설계공모 서면질의에 대한 답변

◎ 서면질의업체 : 3개 업체

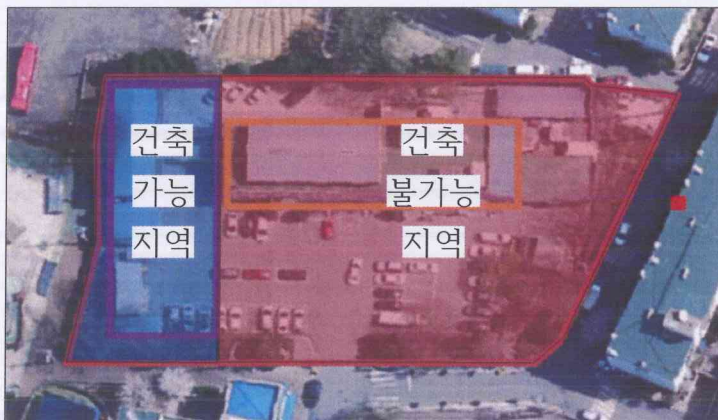
질의3 : 기존 검단출장소의 CAD 파일을 제공해주시기 바라며, 해당 파일에서
본 건물의 건축대지 및 A동 일부철거 부분을 명확히 표현해 주시기
바랍니다.

☞ CAD 파일은 없음. 건축부지는 A동 측벽과 최소 2m의 이격거리를 두어야
함. 건축부지는 설계지침서 p.2 위치도에 표시된 건축부지와 이를 둘러
싼 조경부분 범위 내에서 자유롭게 설계(아래 그림 참조).

청색지역 : 건축 가능
적색지역 : 건축 불가

철거부분은 e-mail로 송부한 건축물 현황도에 표시.
